Individuazione di **misure di mitigazione** dell'impatto visivo della nuova **centrale ENI POWER**, anche attraverso la ridefinizione della collocazione delle strutture costituenti la centrale.

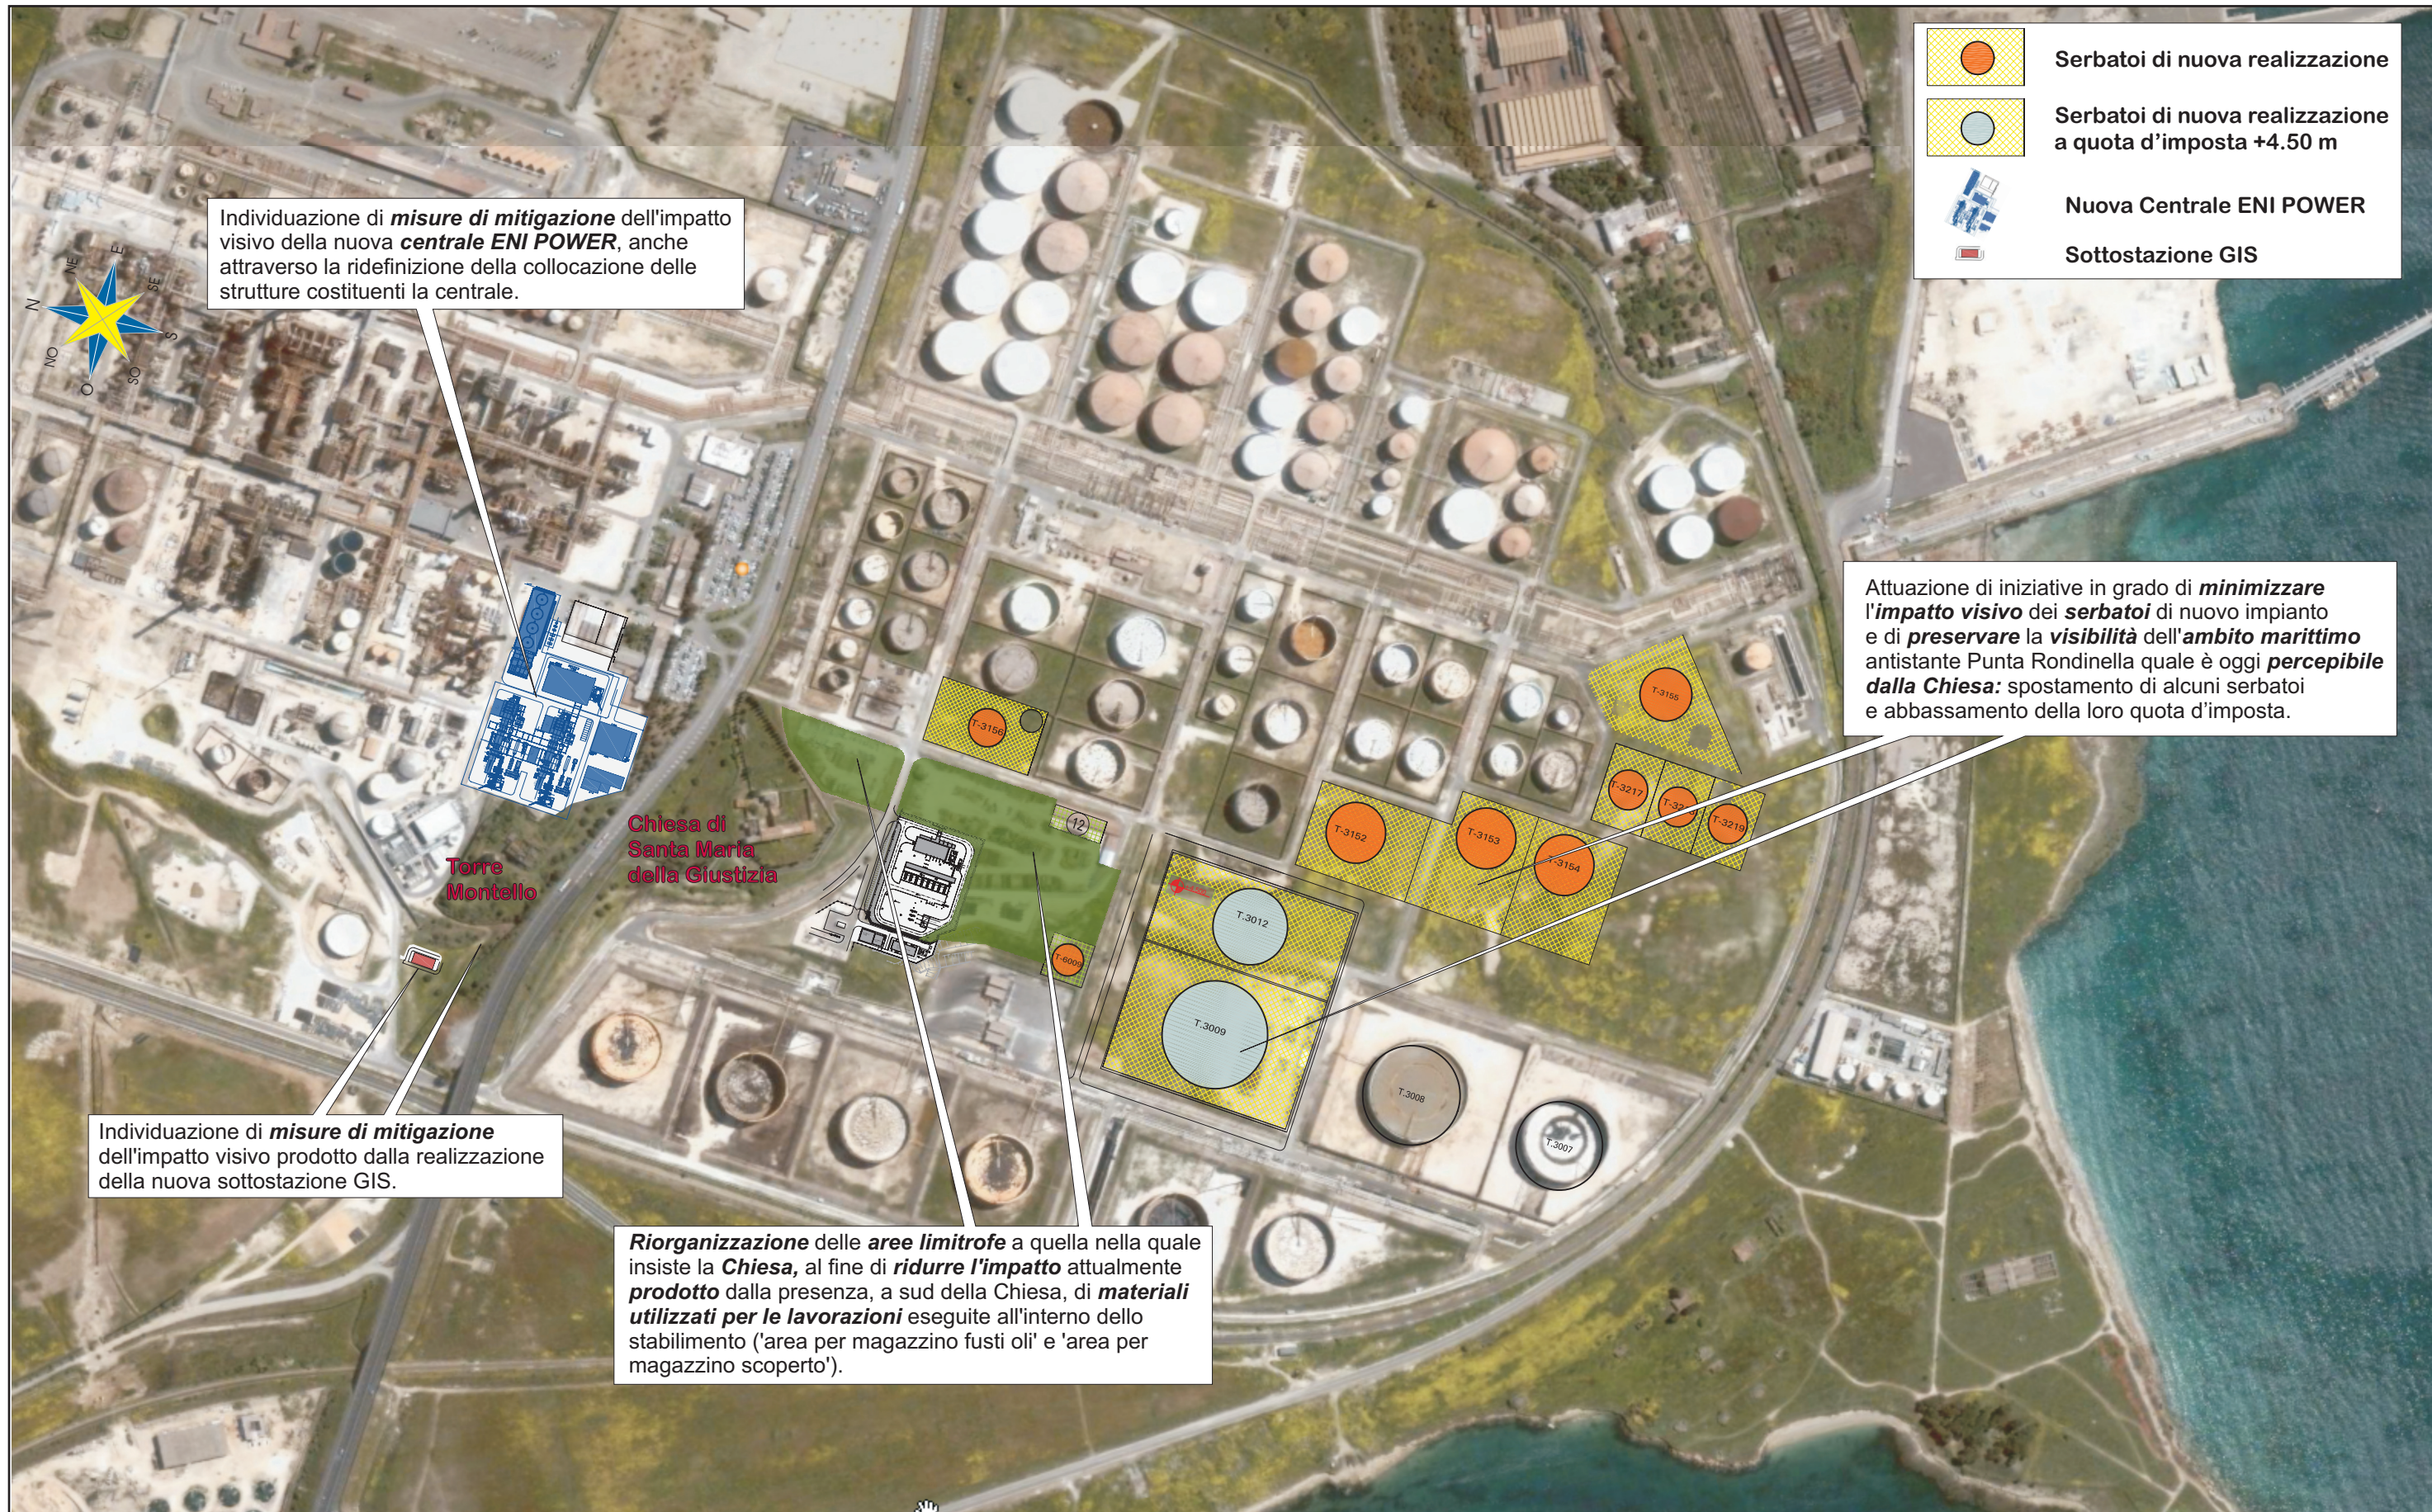
Attuazione di iniziative in grado di **minimizzare l'impatto visivo** dei **serbatoi** di nuovo impianto e di **preservare la visibilità** dell'**ambito marittimo** antistante Punta Rondinella quale è oggi **percepibile dalla Chiesa**: spostamento di alcuni serbatoi e abbassamento della loro quota d'imposta.

Individuazione di **misure di mitigazione** dell'impatto visivo prodotto dalla realizzazione della nuova sottostazione GIS.

Riorganizzazione delle aree limitrofe a quella nella quale insiste la **Chiesa**, al fine di **ridurre l'impatto** attualmente **prodotto** dalla presenza, a sud della Chiesa, di **materiali utilizzati per le lavorazioni** eseguite all'interno dello stabilimento ('area per magazzino fusti oli' e 'area per magazzino scoperto').
